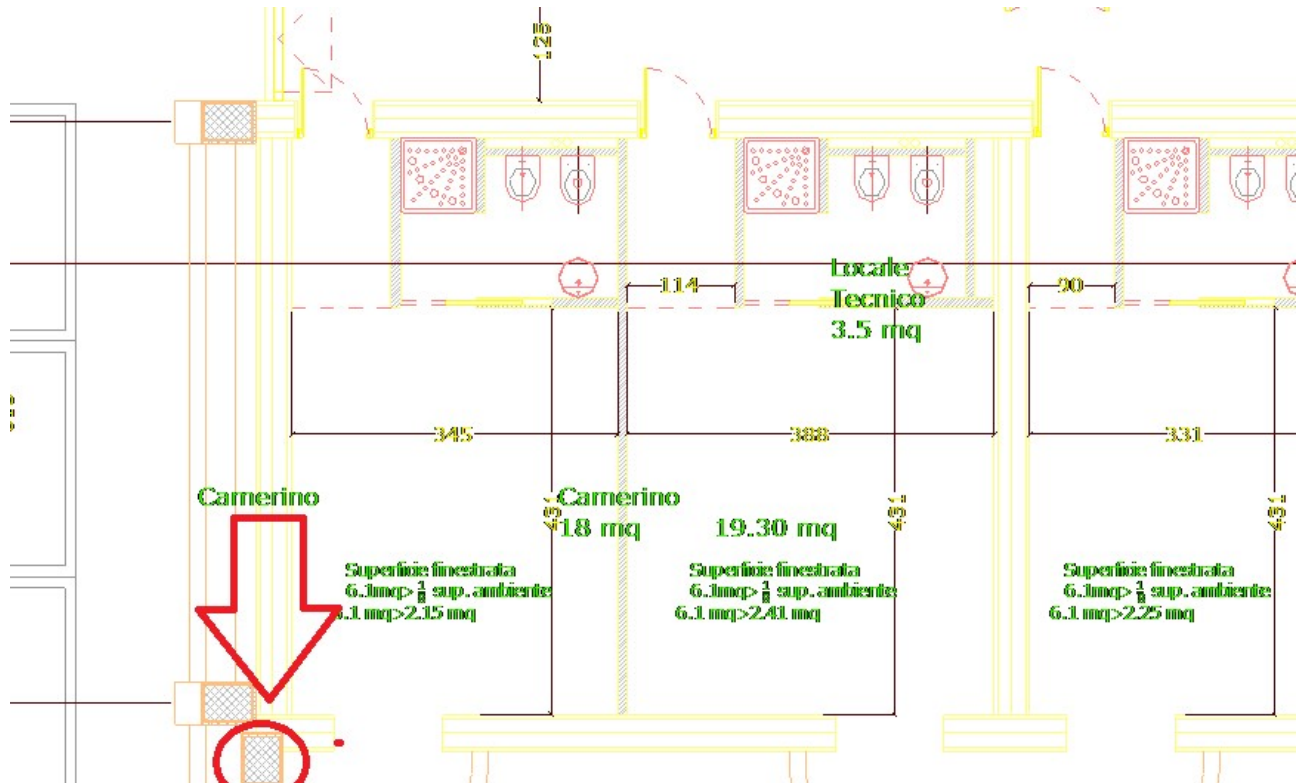
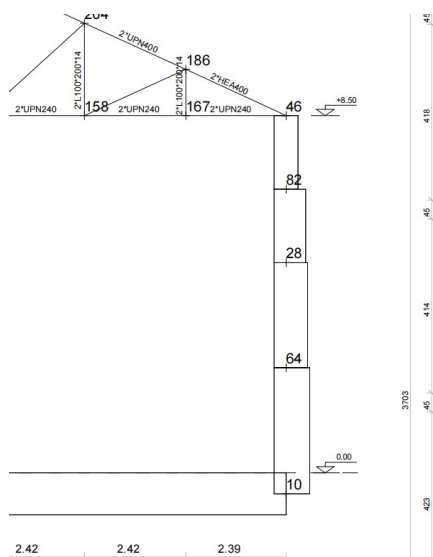
- 1- LE LUNGHEZZE SIA NEL LATO CORTO CHE NEL LATO LUNGO E GLI INTERASSI TRA I PILASTRI RISULTANO DIFFERENTI TRA PROGETTO DEFINITIVO ,DWG E MODELLO BIM
- 2- PRESENZA NEL DWG E MODELLO DI PILASTRI ORTOGONALI IN TESTA AL TETRO ED ALL'EDIFICIO ATTIGUO CHE NON PRESENTI NEL DEFINITIVO

- 3- DIFFERENZA SULLE SEZIONI DEI PILASTRI TRA DEFINITIVO (DOVE RISULTANO QUATTRO SEZIONI DIVERSE IN ALTEZZA) ED EDITABILI (DOVE SE NE RICONOSCONO DALLE PIANTE SOLO DUE E DAI PROSPETTI SI EVINCE SOLO UN PROFILO CHE SI RASTREMA). PER ADESSO NEI MODELLI STRUTTURALI ABBIAMO SEGUITO LE INDICAZIONI DEL DEFINITIVO. OCCORRE CAMBIARE COME DA ESTRAZIONI DWG E MODELLO?

Schema telaio tipo (nodi 7-58-8)

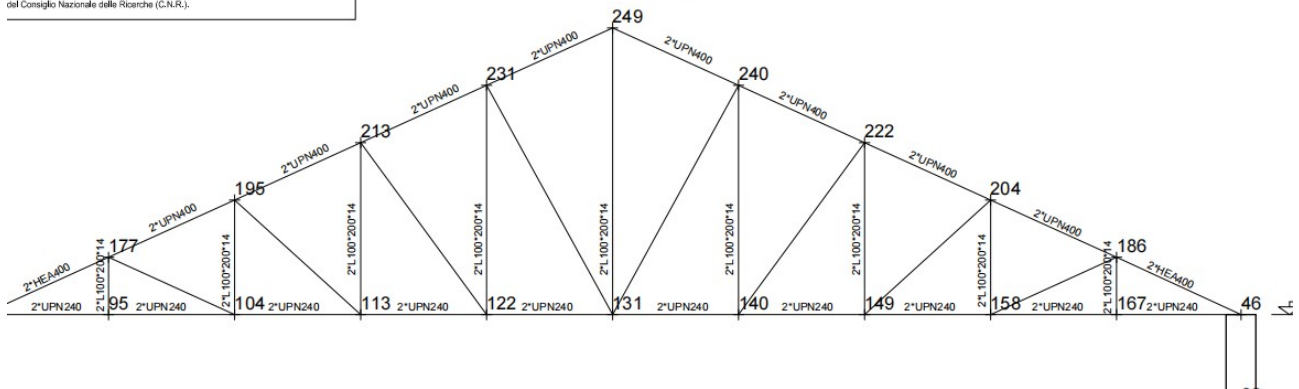
4- DIFFERENZA NEI PROFILI DELLA RETICOLARE TRA MODELLO , ESTRAZIONI DWG E DEFINITIVO.

PER ADESSO NEI MODELLI STRUTTURALI ABBIAMO SEGUITO LE INDICAZIONI DEL DEFINITIVO. OCCORRE CAMBIARE COME DA ESTRAZIONI DWG E MODELLO?

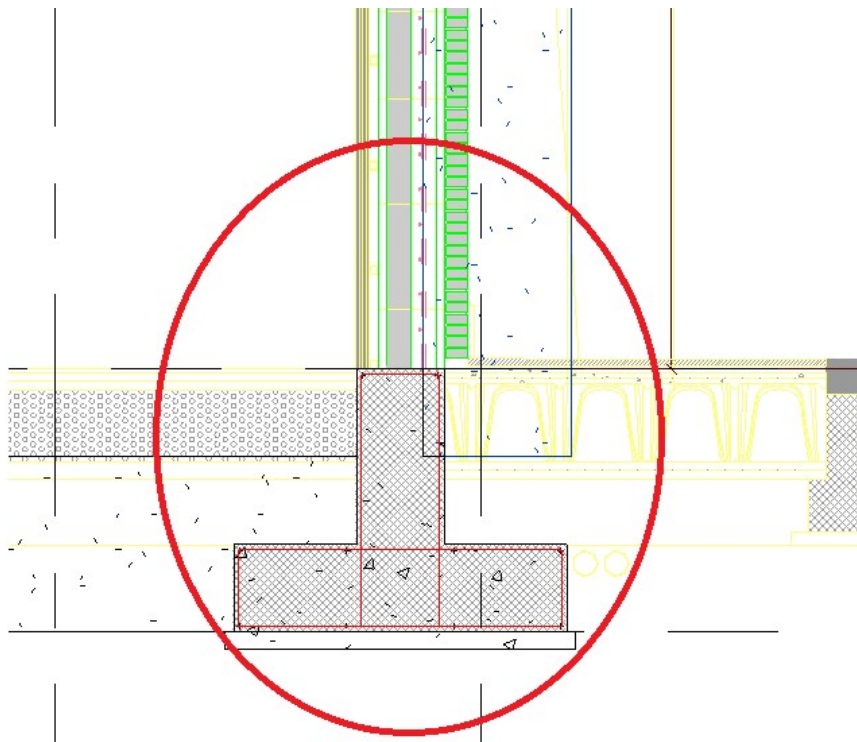
5- PER QUANTO RIGUARDA LE FONDAZIONI ABBIAMO SOLO INDICAZIONI CHE DERIVANO DALLE PIANTE E DETTAGLI DEL DEFINITIVO E PER ADESSO CI SIAMO ATTENUTI A QUESTE. MANCA , SE DIVERSO COME SEMBRA, UNA DEFINIZIONE DELLE SEZIONI E DELLE DISPOSIZIONI IN PIANTA DELLE FONDAZIONI.

DALLE SEZIONI DWG SI NOTA COMUNQUE UN POSIZIONAMENTO DIVERSO RISPETTO AL PROGETTO (ALMENO PER QUANTO RIGUARDA LA TRAVE ROVESCIA CHE SEMBRA ESSERE SOTTOSTANTE IL MURO TIPO ISOTEX E PIU' DISTANTE DAL PILASTRO).

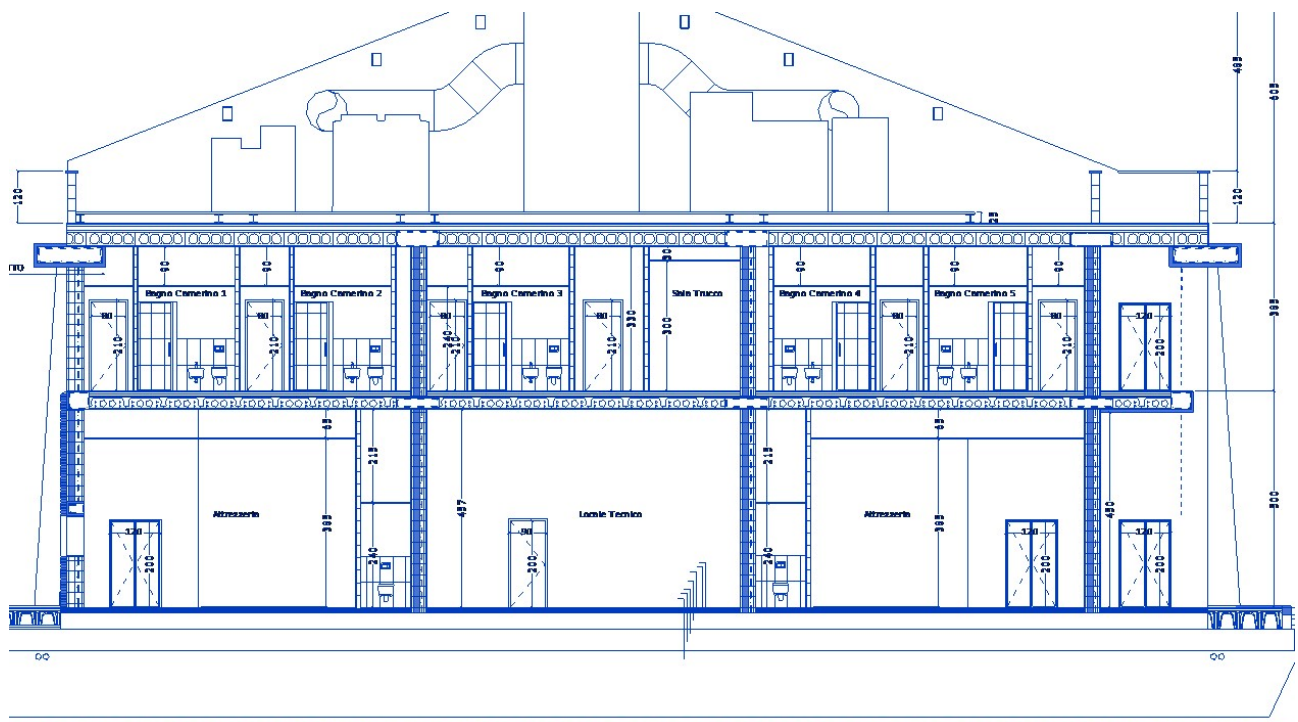
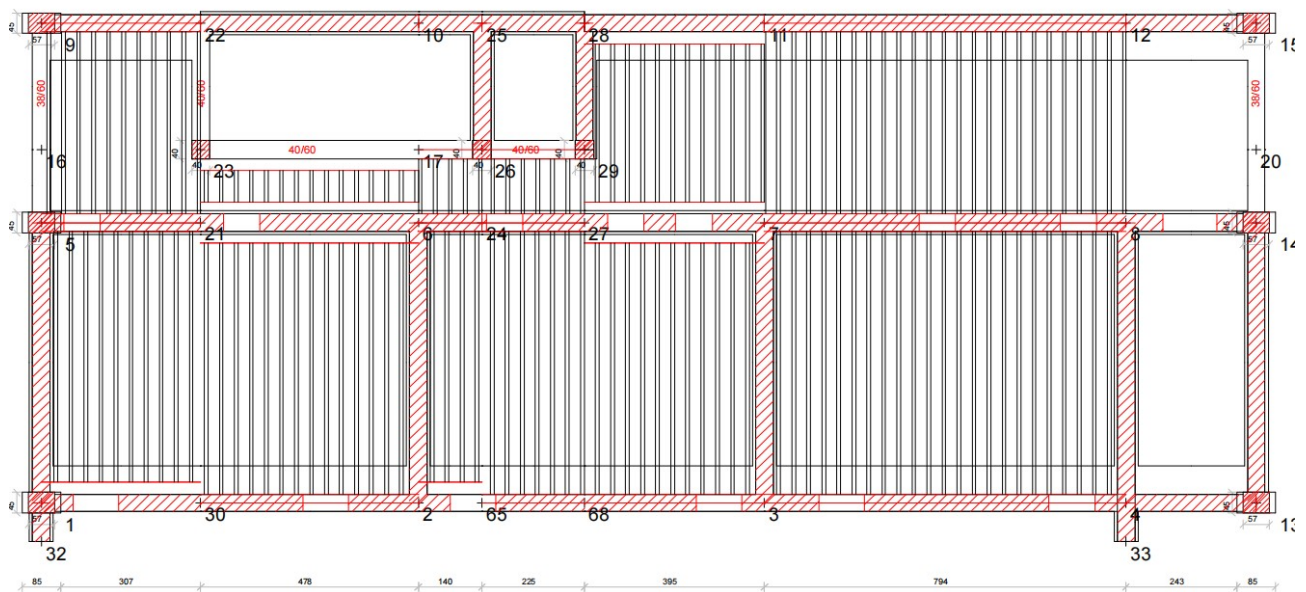
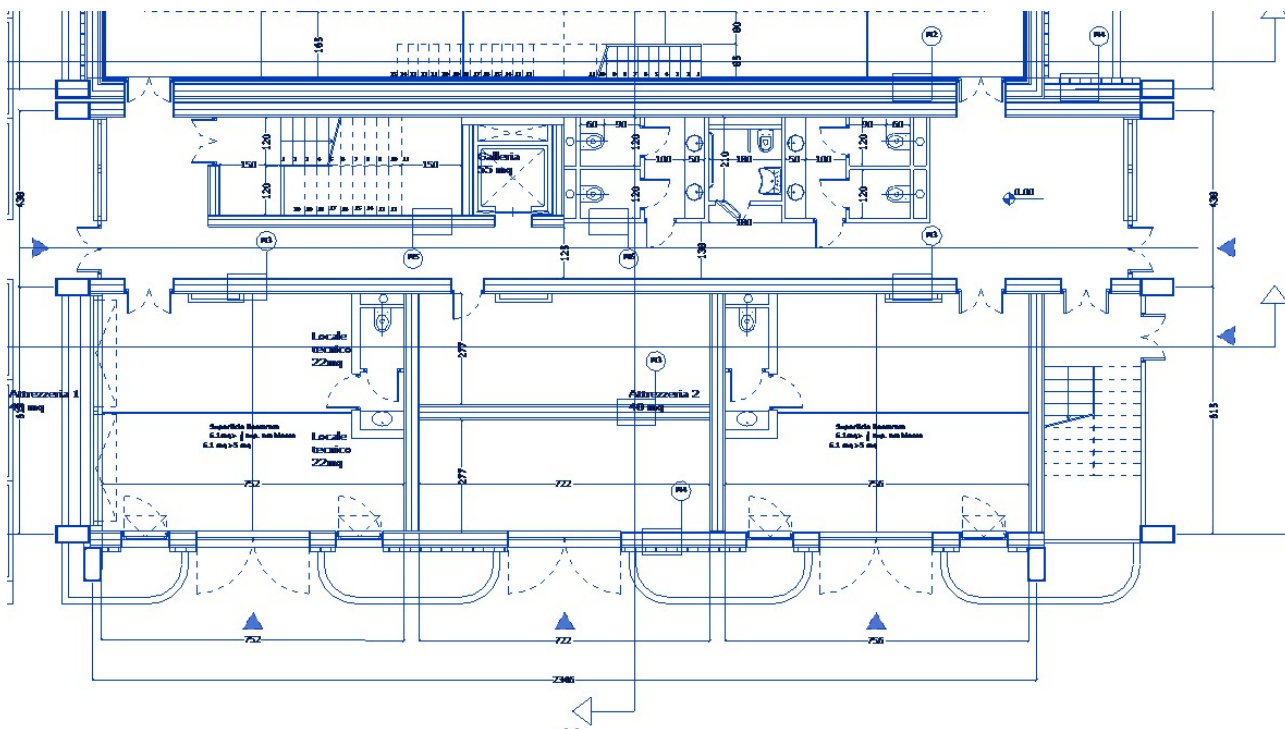
- 6- MANCA ANCHE UNA CORRISPONDENZA SULLA DEFINIZIONE DELLE SEZIONI DELLE TRAVI CHE RISULTANO ANCHE QUESTE, PER LA MAGGIOR PARTE, DIVERSE TRA IL PROGETTO E IL DWG E MODELLO BIM.
- 7- PRESENZA NEL DEFINITIVO DI UN SISTEMA DI TRAVI E PILASTRI INTERNO AL CORPO ATTIGUO AL TEATRO, CHE NEI DWG E NEL BIM NON E ' PRESENTE IN PARTE; NELLA PARTE PRESENTE RISULTA DIVERSO NELLE SEZIONI E POSIZIONAMENTI. (SI NOTI LA TAVOLA TSD_15)

- 8- SI RICHIEDE DEFINIZIONE DELLA TIPOLOGIA DELLA TRAVE IN TESTA AL MURO PERIMETRALE SU CUI POGGIA LA TRAVATURA RETICOLARE
- 9- SI NOTANO DELLE DISCREPANZE DELLE QUOTE DEI LIVELLI FINITO E STRUTTURALE TRA MODELLO, DWG E DEFINITIVO. PER ADESSO CI SIAMO ADEGUATI ALLE ESTRAZIONI DWG . COME CONTINUARE?
